**Erindi nr.** P-2019-06-21-0302

**Heimilisfang/lóðarheiti** Hofsvallagata 54

## VESTURBÆJARLAUG - DEILISKIPULAGSUPPDRÁTTUR

### VESTURBÆJARLAUG DEILISKIPULAGSUPPDRÁTTUR TILLAGA AÐ BREYTINGU DEILISKIPULAGS

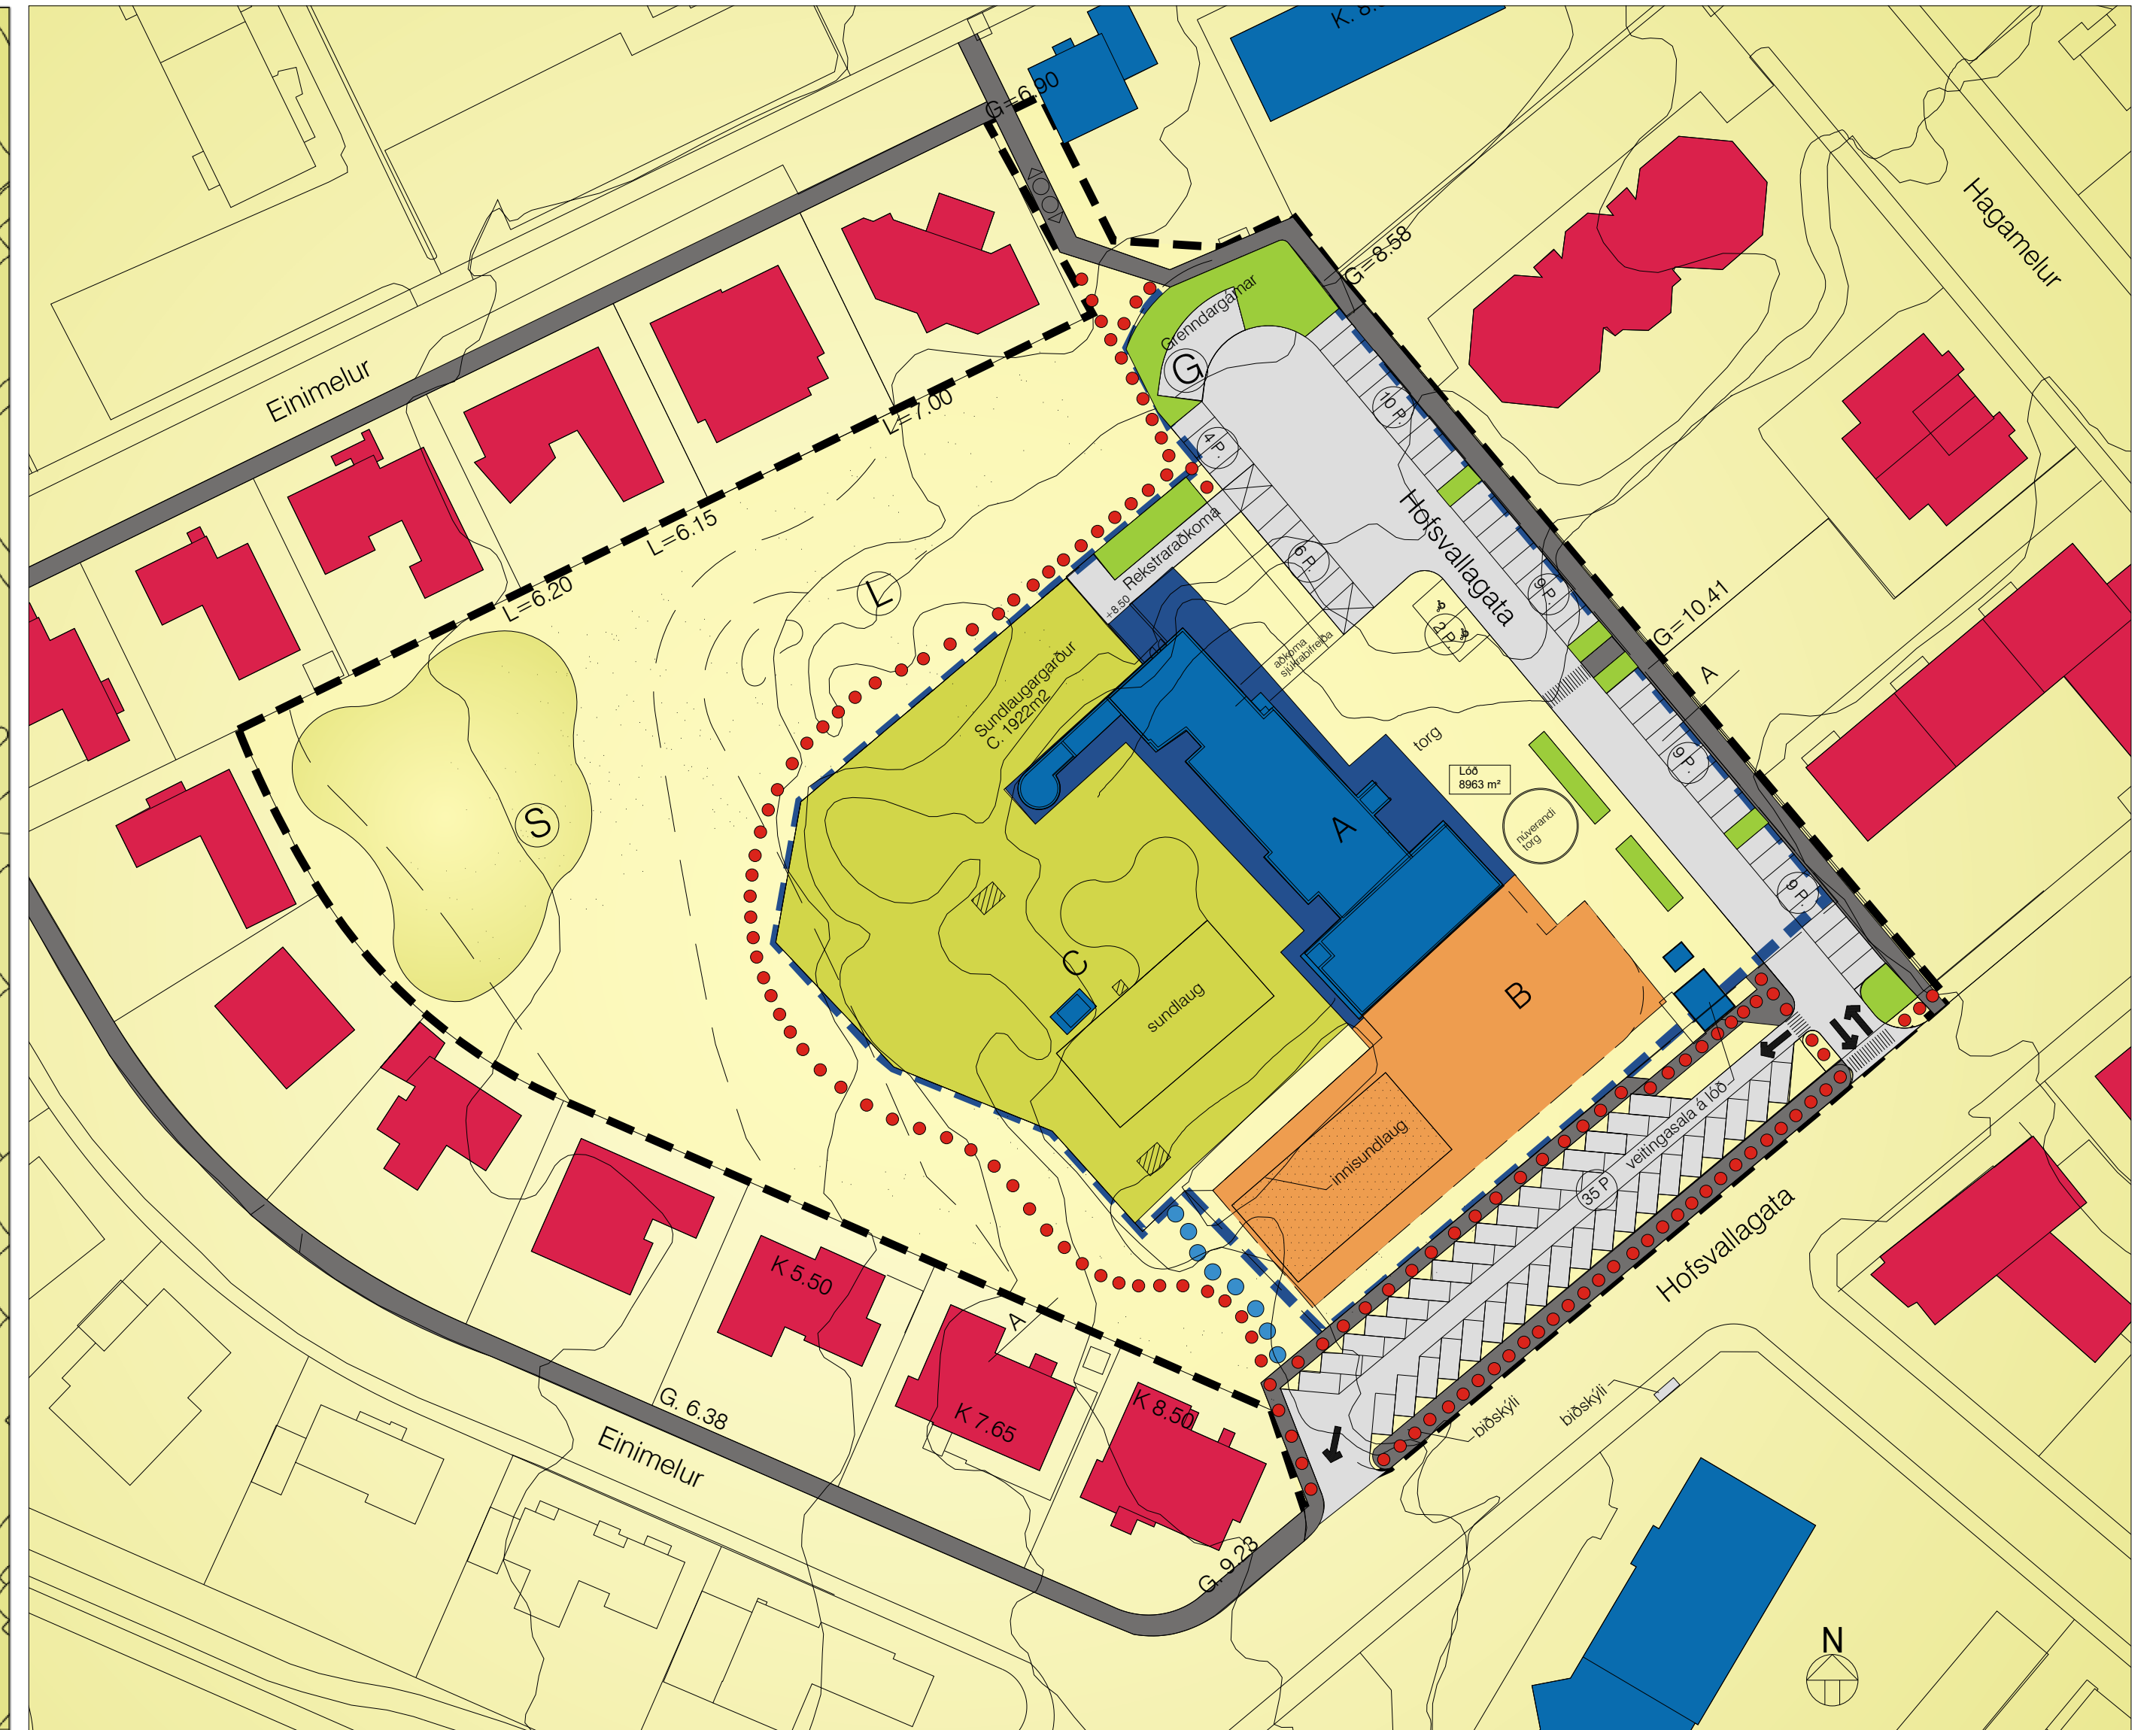
Breyting: \_\_\_\_\_ Dags: \_\_\_\_\_ Teikn: Yfir:  
 A Fyrirhugað 400 fm hundagerði á lóð 26.05.2020 MS PJ  
 er fellt út.

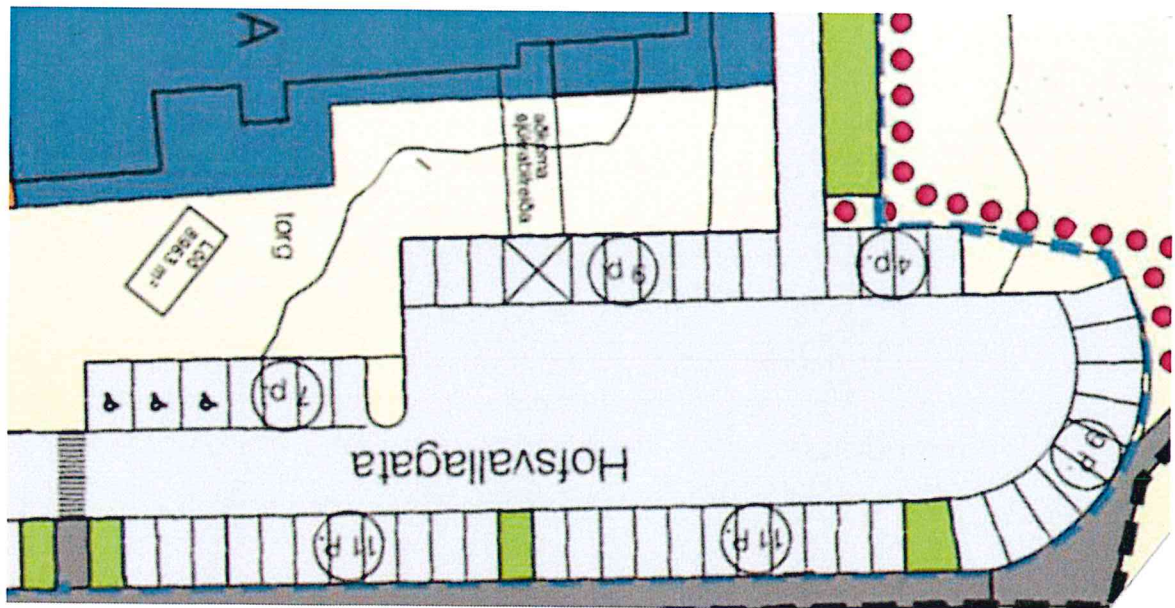
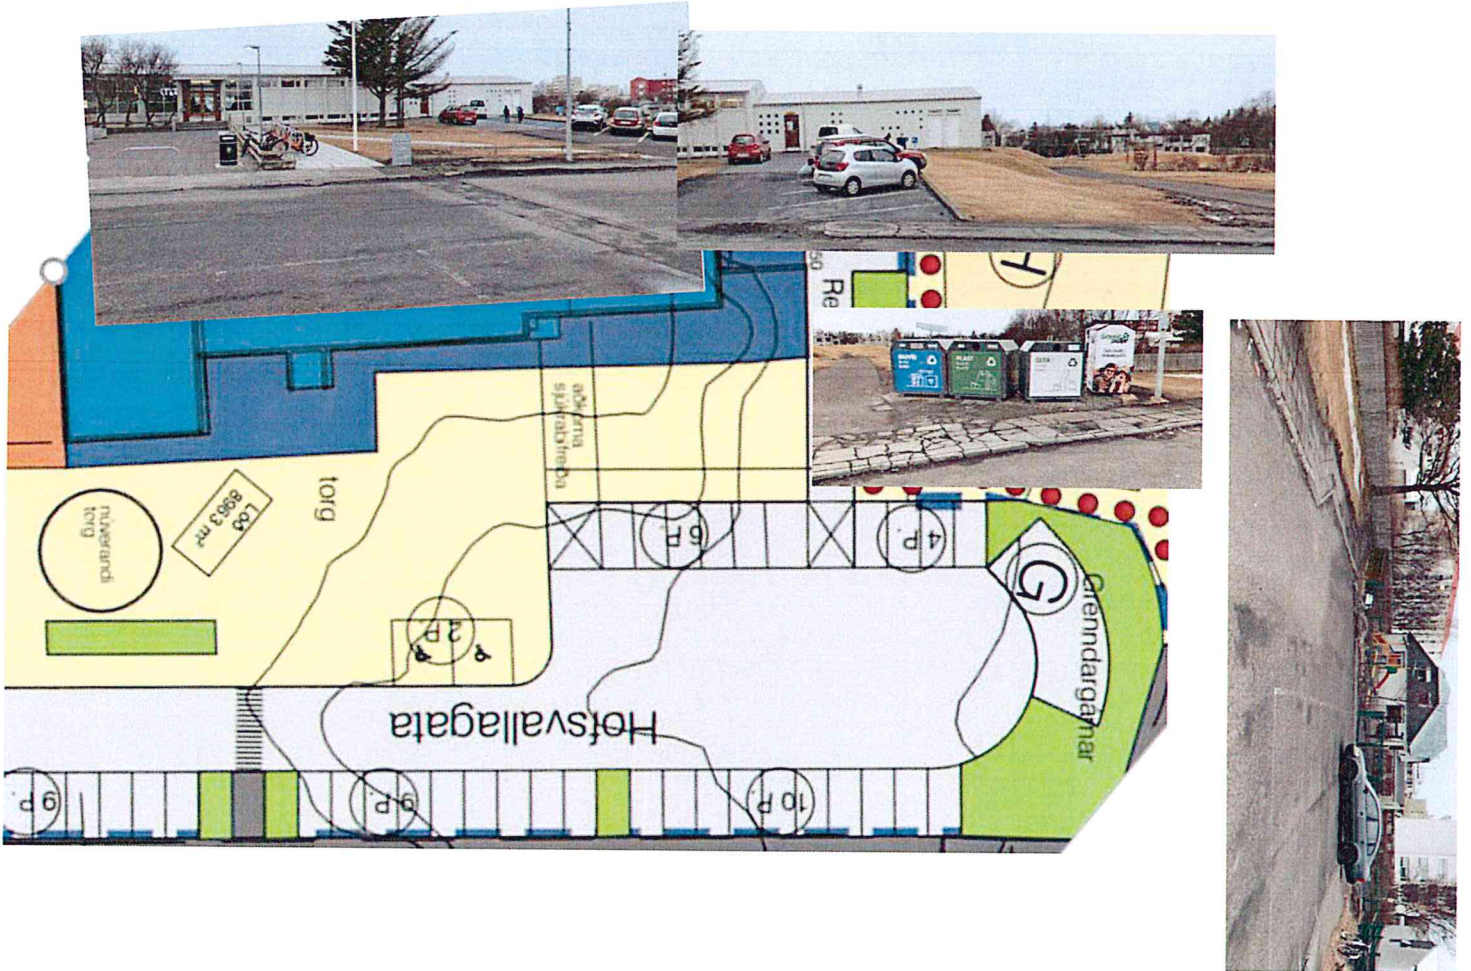
Samkvæmt teikningum virðast vera mun fleiri bílastæði en raun ber vitni.

Væri frábært ef steiptur kantur fjær Hofsvallagötu yrði fjarlægður og þar bætt við fleiri stæðum. Sérstaklega bráðvantar stæði fyrir skólarútur sem koma með börn í skólasund og væri kjörið að slíkt stæði kæmi t.d. þarna. Skólabílarnir eiga í miklum erfiðleikum með að athafna sig á bílastæðum við laugina eins og þau eru núna. Hefur þetta haft í för með sér skemmdir á gangstéttarköntum, árekstra og almenna slyshættu.

Grendargámarnir mættu endilega vera færðir annað þar sem auðveldara er að fá stæði. Fólk á erfitt með að komast að þeim auk þess sem þeir eru engin prýði fyrir svæðið.

Ef eitthvað er þá mætti frekar fjölga en fækka stæðum. Hér er oftar en ekki búið að leggja bílum ólöglega upp á gras og þar sem rekstraraðkoma fyrir laugina er. Einnig væri gaman að sjá nokkur stæði fyrir rafbíla.

Við aðkomu sjúkrabíreiða eru 2 stæði fyrir fatlaða auk 4 almennra stæða. Þetta er ekki í takt við það sem teikningarnar sýna. En á báðum teikningum eru fjöldi stæða sem ekki eru til staðar í raun og veru.

## 2 Opin svæði

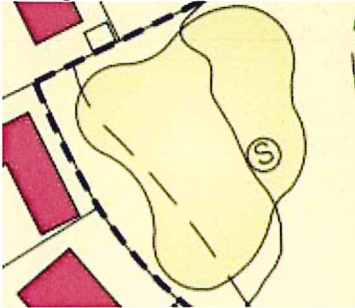
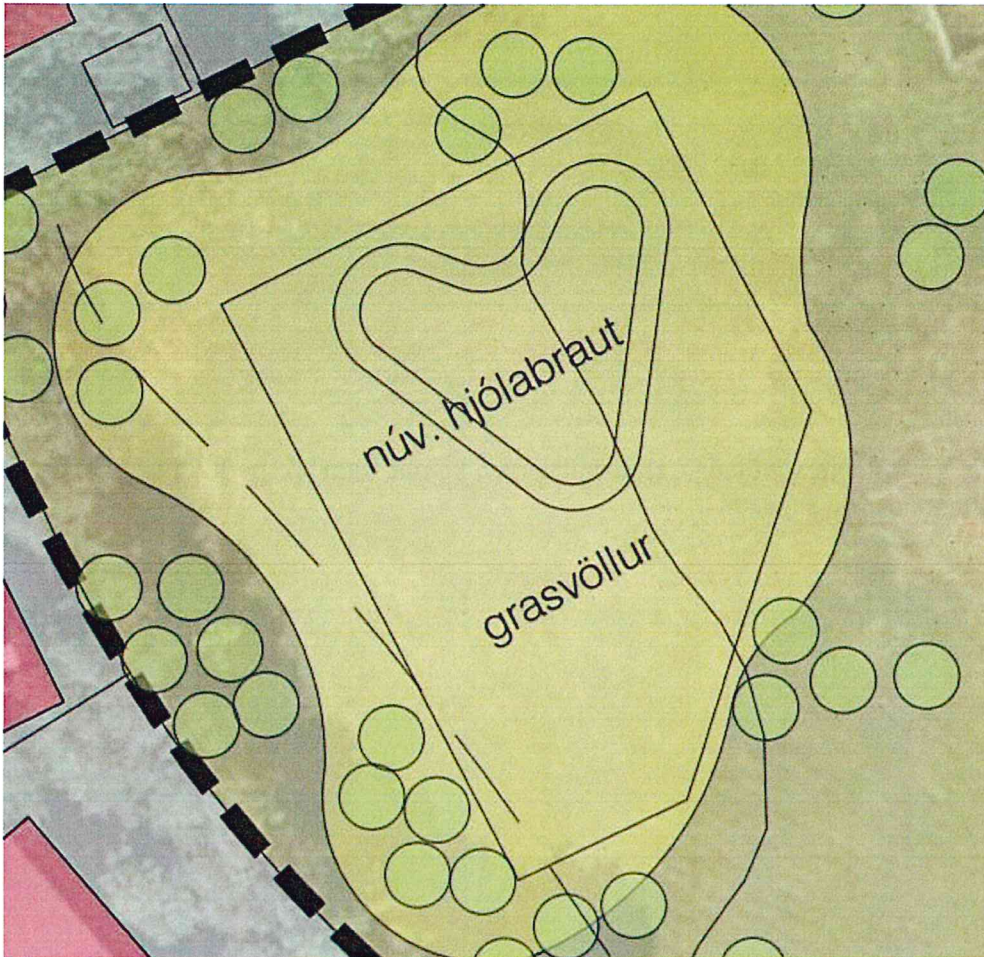
Í deiliskipulagsupprætti fyrir Vesturbæjarsundlaug - Hofsvallagata 5 kemur fram að sparkvöllur (merktur S) eigi að vera í horni Sundalugatúns, sjá skjáskot

Á skýringarupprætti er lega sparkvallarins sýnd og er hún ekki í samræmi við venjulegan fótboltavöll. Mætti því laga og setja inn völl með fjórum hornum (18x33) og eins legu marka. Til að sparkvöllurinn nýtist sem best er lagt að setja batta á völlinn og minnkar það líkur á að bolti berist í nærliggjandi garða. Þá mætti setja inn yfirborð vallar sem yrði líklega upphitað gervigras

Að auki legg ég til að stækka leiksvæði barna og setja ærslabelg/hoppudýnu sambærileg þeirri sem er í fjölmörgum bæjarfélögum og í Fjölskyldgarðinum. Fjórar rólur, kastali og rennibraut er það sem núna er inni á uppdrætti en ná mætti til stærri hóps með því að höfða til eldri barna en á leikskólaaldri og er ærslabelgur tilvalið aðdráttarafl á leiksvæði í miðju hverfis.

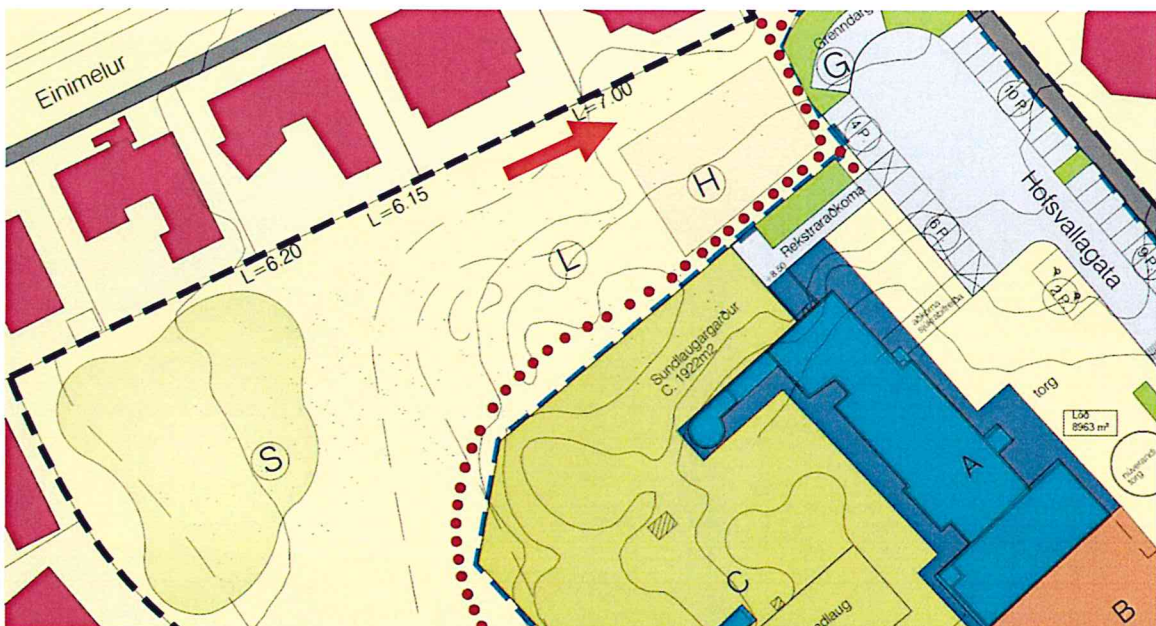
Bletturinn sem búið er að skipuleggja undir 400 fermetra hundagerði. Trjágróðurinn handan svæðisins er á borgarlandi, en innan girðingar einbýlishússins.

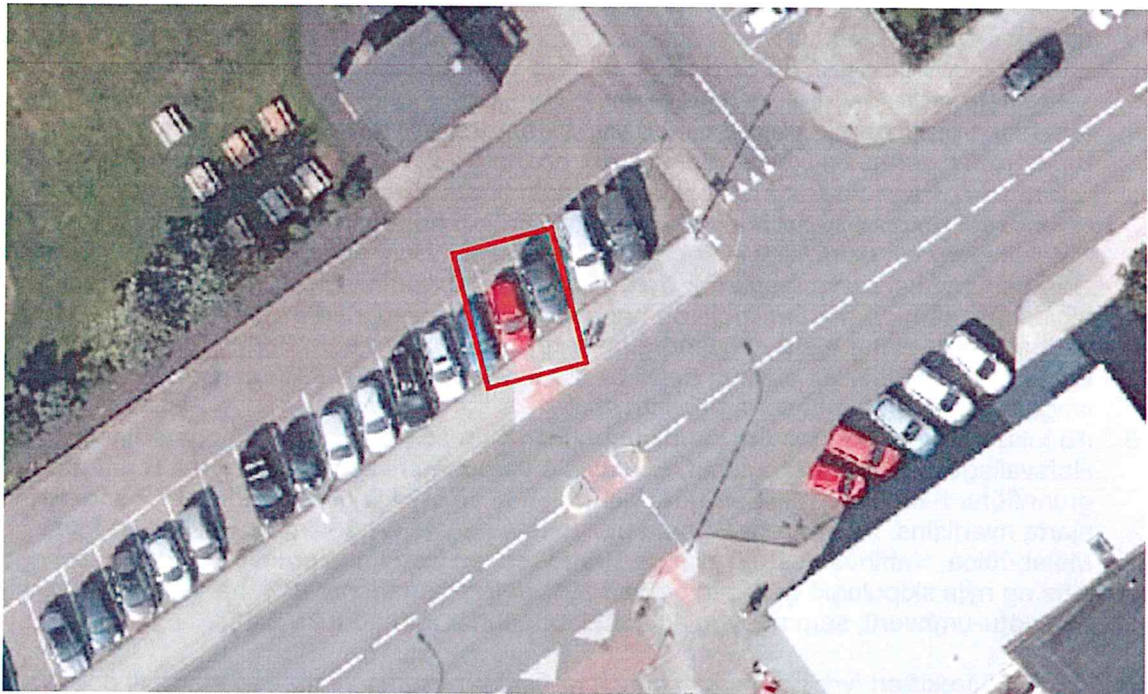
- b. Fyrir utan fjölgun stæða gerir nýja skipulagið ráð fyrir því að stækka verulega yfirráðasvæði bíla og malbikað stæði undir þá. Þannig eru áætlanir um að stækka verulega bílastæðið neðst í bílastæðagötunni, nærri fyrirhuguðu hundagerði og grendargámunum, á kostnað græns svæðis. Því er hér harðlega mótmælt og frekar lagt til að svæðinu sé haldið óbreyttu frá því sem nú er og engum stæðum bætt við sunnan þessarar botlangagötu og grænu svæðin fái áfram að vera græn og umfang bílaplansins alls ekki stækkað frá því sem nú er. Sömuleiðis er mikilvægt að girða af græna svæðið til að bílar leggi ekki inni í

almenningsgarðinum eins og nú er gert og augljóslega má sjá á myndinni af svæðinu sem birtist í borgarvefsjá.

- c. Í nýja deiliskipulaginu er gengið á svæðið við biðstöð leiðar númer 15 við Hofsvallagötu og henni ýtt fram í gangstéttina, ef eitthvað er að marka uppdráttinn. Því er mótmælt og frekar lagt til að graseyjan sem biðstöðin stendur á verði stækkuð.

- d. Lagt er til að í nýja deiliskipulaginu verði þrjú bílastæði fjarlægð á móts við gönguleiðina yfir Hofsvallagötu milli Kaffihúss Vesturbæjar og Hagavagnsins/Sundlaugar Vesturbæjar. Þessi gönguleið er mjög mikið notuð og ætti raunar hiklaust að vera skilgreind gangbraut. Þegar gangandi vegfarendur koma yfir götuna á leið að sundlauginni þyrfti gönguleiðin að halda beint áfram þannig að hún væri bein og breið yfir bílastæðið og rakleiðis að nýgerðum göngustíg framhjá Hagavagninum að nýju torgi og svo áfram að sundlauginni. Þetta er auðvelt að gera með því að fjarlægja þrjú bílastæði, eins og sýnt er á mynd 2. Mér er kunnugt um að eigendur Hagavagnsins eru mjög áfram um að þetta verði gert, hafa gefið mér umboð til að óska eftir þessu fyrir þeirra hönd.

Mynd 2

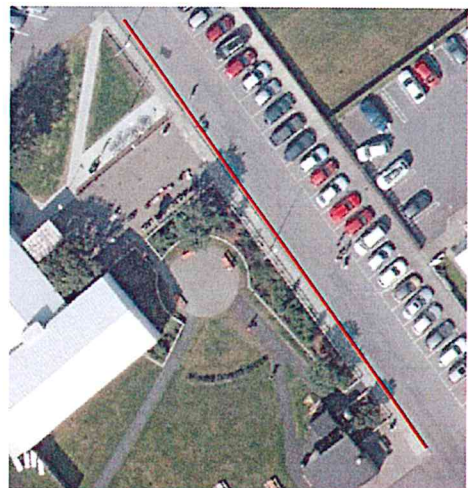
2. Grenndargámum á deiliskipulaginu er fagnað. Þeir hafa verið á hálfgerðum vengangi, stundum settir niður hálfir ofan á göngustíginn og umhverfi þeirra almennt heldur ósnyrtilegt. Fagnaðarefni að þeir skuli fá ákveðinn stað á deiliskipulagi.

3. Gangstéttir eru færðar til verri vegar í nýja skipulaginu. Af einhverjum ástæðum er göngustígur sem núna er sunnan við bílastæðabotnlangann niður að grenndargámum og hundagerði fjarlægður í nýja deiliskipulaginu. Ástæðan er hugsanlega sú að nýja deiliskipulagið gerir ráð fyrir að malbika græna svæðið og stækka bílplanið. Það er svo galin hugmynd að ekki verður öðru trúað en að horfið verði frá því. Frekar en að fjarlægja þessa gönguleið er mikilvægt að styrkja hana, enda mjög mikið notuð alla leið frá Hofsvallagötu út á KR svæði, framhjá sundlauginni og Vesturborg. Hún er mjög mikilvæg fyrir gangandi og hjólandi vegfarendur í hverfinu og mætti gjarnan efla hana fyrir báða hópana.
